**Zápis zo stretnutia LPS SR, š.p (DAAS), LÚ SR, LAA SR, LVVC ŽU.
Vyčlenenie časti riadeného vzdušného priestoru pre potreby iných užívateľov**

04.02.2013, Bratislava

- Prezentácia úpravy horizontálnych hraníc CTR/TMA Žilina, spoločného návrhu zástupcov LPS SR, š.p., LAA SR a Žilinskej Univerzity.
- Určiť spôsob vyčlenenia vzdušného priestoru priľahlého k vrchu Straník pre potreby padákového lietania z riadeného priestoru TMA1 Žilina.

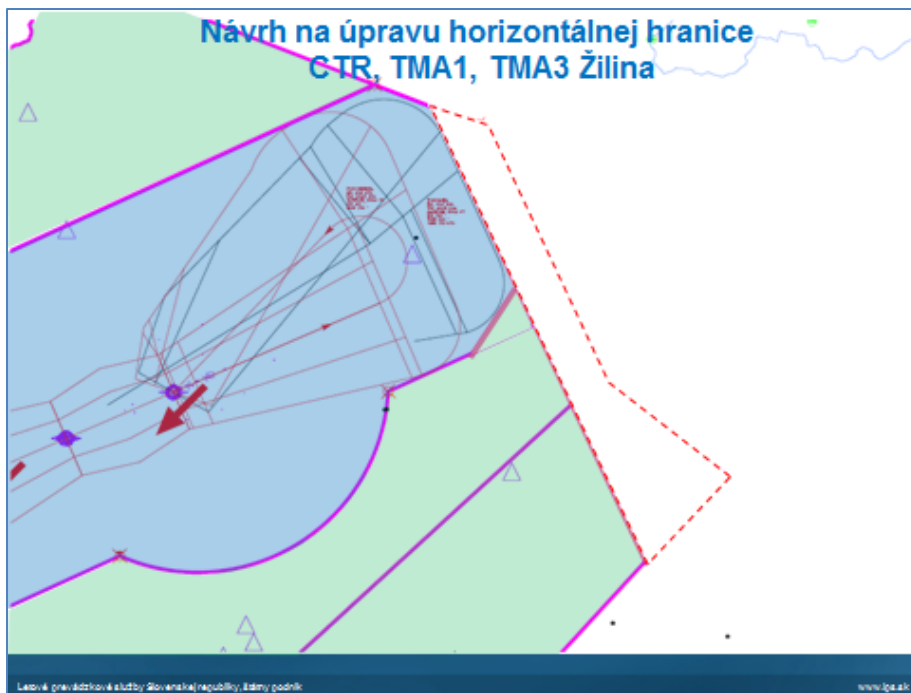
Ing. Primus prezentoval návrh na úpravu horizontálnej hranice CTR, TMA1 a TMA3 Žilina. Z dôvodu optimalizácie týchto priestorov a po dohode so zástupcami Žilinskej univerzity a LAA SR, LPS SR, š.p. navrhuje posunúť ich severovýchodnú hranicu smerom na juhozápad tak, aby sa umožnilo všeobecnému letectvu využívať výhody vzdušného priestoru triedy G, ale zároveň aby neboli ovplyvnené ochranné priestory letových postupov.

Nikto z prítomných nemal k návrhu pripomienky.

Záver: Návrh bol schválený. LPS SR, š.p. vypracuje posúdenie bezpečnosti navrhutej zmeny a požiada o zmenu do AIP SR štandardným spôsobom.

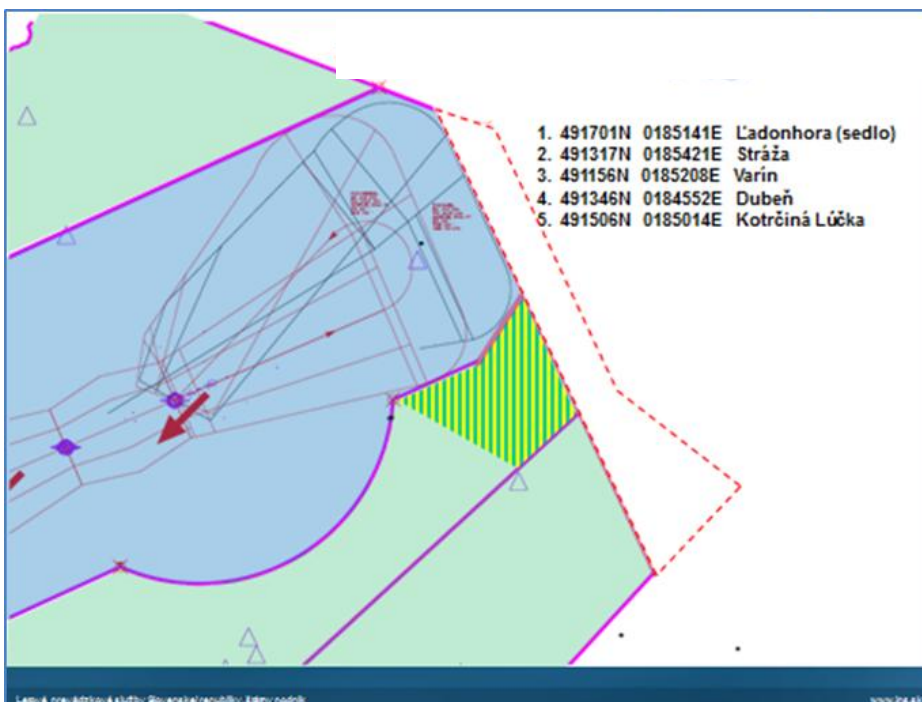
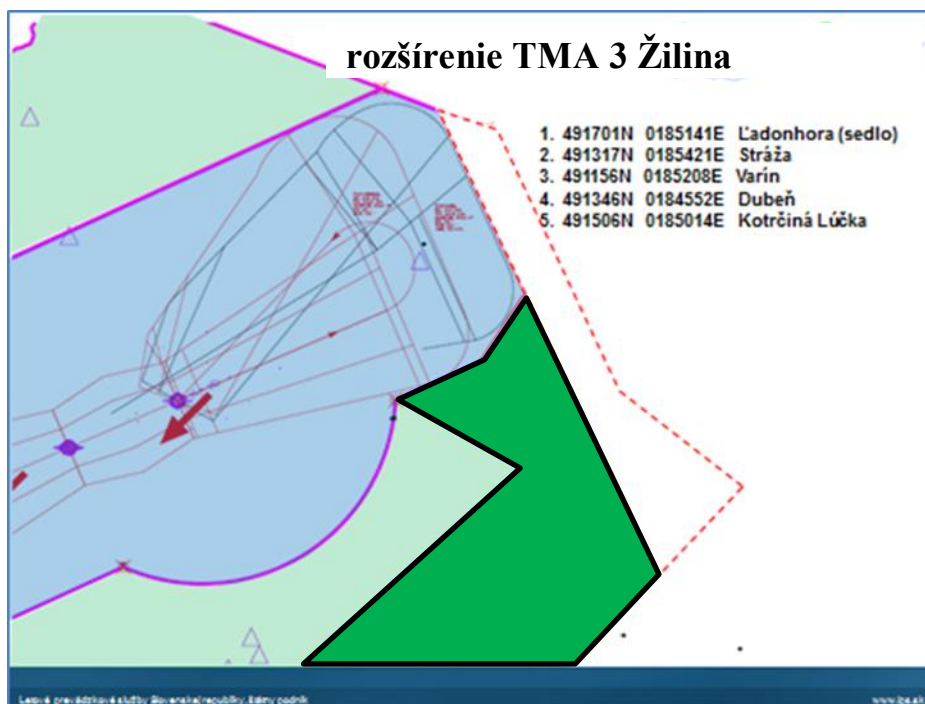
RP ďalej predstavil dva možné spôsoby vyčlenenia vzdušného priestoru príslušného k vrchu Straník pre potreby padákového lietania z upraveného TMA1 Žilina:

- a) vyčleniť časť TMA 1 Žilina s vertikálnymi hranicami 3 500 ft - 7 000 ft AMSL a následne určiť:
- spôsob publikácie (typ/názov uvažovaného priestoru)
 - spôsob aktivácie, zodpovednosť za aktiváciu
 - zodpovednosť za poskytovanie ATS v uvažovanom priestore
 - kategóriu vzdušného priestoru
 - podmienky využívania uvažovaného priestoru

- b) rozšíriť TMA 3 Žilina nad horizontálne hranice uvažovaného priestoru
GND - 7 000 ft AMSL „G“
7 000 ft - FL 095 „D“

VŠ poznamenal, že priestor musí byť jasne daný a nemenný a zároveň prezentoval stanovisko LÚ, že presadzuje variant b), teda rozšírenie TMA 3, keďže sa im javí tento variant s priestorom G pre samotných pilotov vhodnejší a celkovo bezpečnejší.

PV posúdil variant b) ako jednoduchší a čitateľnejší pre pilotov.

Záver: zúčastnení sa zhodli na variante b), teda na rozšírení TMA 3 nad horizontálne hranice uvažovaného priestoru. Zmena by mala byť účinná a publikovaná k 30.05. 2013. LPS SR, š.p. sa zaväzuje vykonať posúdenie bezpečnosti a predložiť podklad na zmenu do AIP štandardným spôsobom.

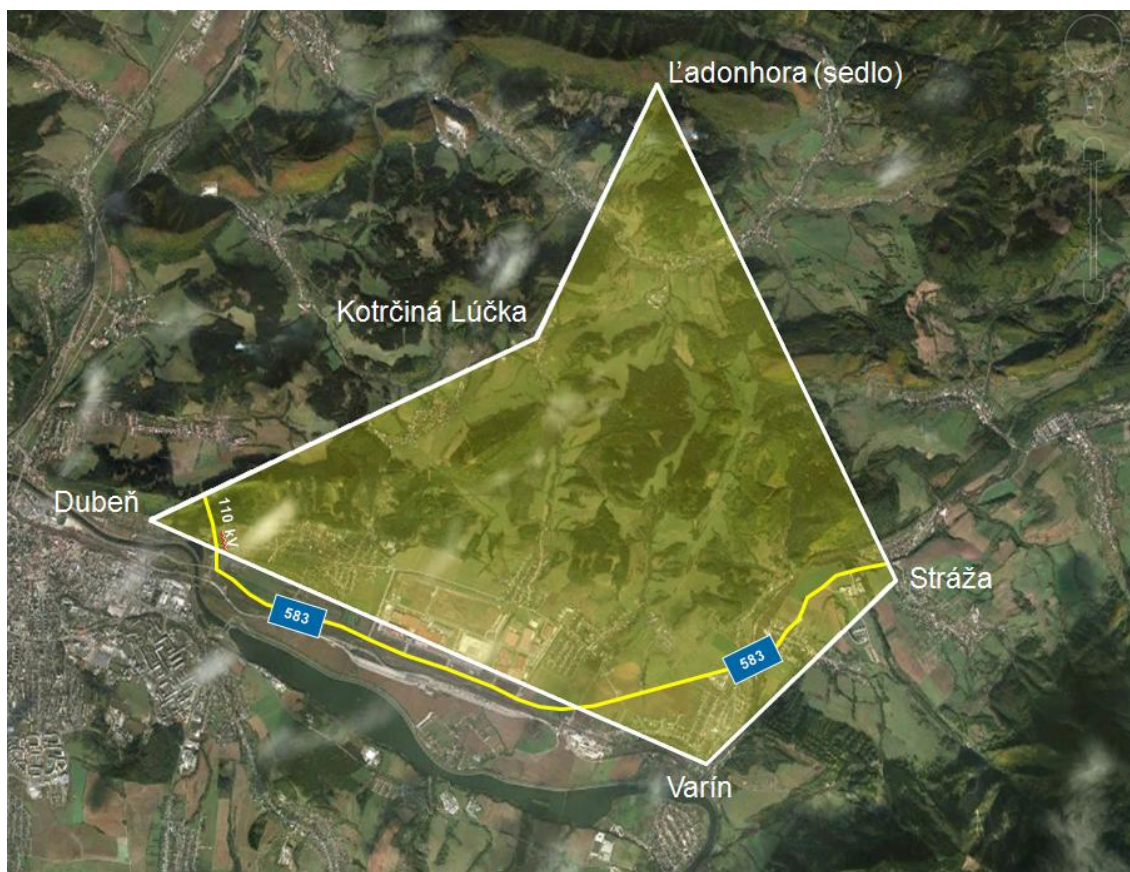
RT uviedol, že variant b) je vhodnejší. Upozornil na často využívanú trajektóriu VFR letov Strečno – Dubeň – severný okraj mesta, konštatoval že ak budú užívatelia uvažovaného priestoru dodržiavať stanovené hranice nevidí v tom problém.

PV uviedol, že v západnom cípe priestoru sa nelietajú, keďže sa v blízkosti nenachádzajú plochy vhodné na pristátie a že v skutočnosti sa bude lietať východne od elektrického vedenia 110KV a severne cesty II. triedy 583. S nižšie uvedenou mapkou uvažovaného priestoru budú všetci užívatelia patrične oboznámení a budú ju mať k dispozícii. MB a PV potvrdili a ubezpečili, že všetky informácie ohľadom uvažovaného priestoru budú voľne dostupné na stránke LAA.

RT poznamenal, že letový personál a hlavne žiaci vo výcviku budú informovaní aby lietali južne od Žilinskej priehrady.
